表題 RH-FH 外部配線配管ボックス スパナの追加のご連絡

適用機種 外部配線配管ボックス (RH-3/6/12/20FHシリーズ オプション品)

三菱電機産業用ロボットMELFAに格別のご愛顧を賜り厚くお礼申し上げます。
本テクニカルニュースでは、当社産業用ロボットRH-FHシリーズでの外部配線配管ボックスにおけるスパナの追加についてご連絡致します。

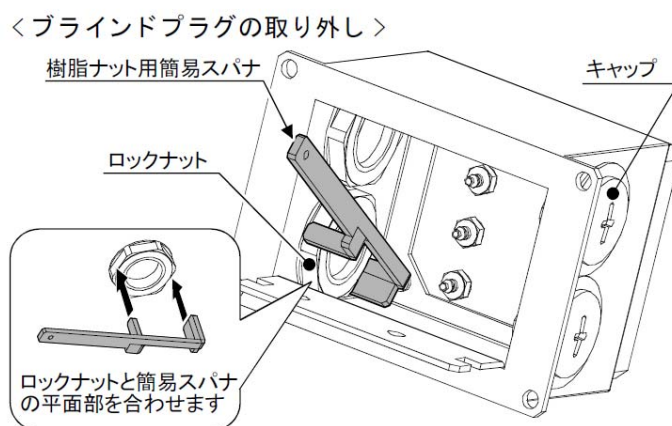
- (1) 対象製品名：外部配線配管ボックス (RH-3/6/12/20FHシリーズ オプション品)
- (2) 形名：1F-UT-BOX (RH-3FH/6FH：4連電磁弁用 $\phi 4 \times 8$ 本)
1F-UT-BOX-01 (RH-12FH/20FH：4連電磁弁用 $\phi 6 \times 8$ 本)
- (3) 追加品名：スパナの追加

外部配線配管ボックスに取り付いているブラインドプラグの取り外しやケーブルクランプの取り付けにご利用いただけます。

外部配線配管ボックスのブラインドプラグの取り外し、取付が容易にするため。
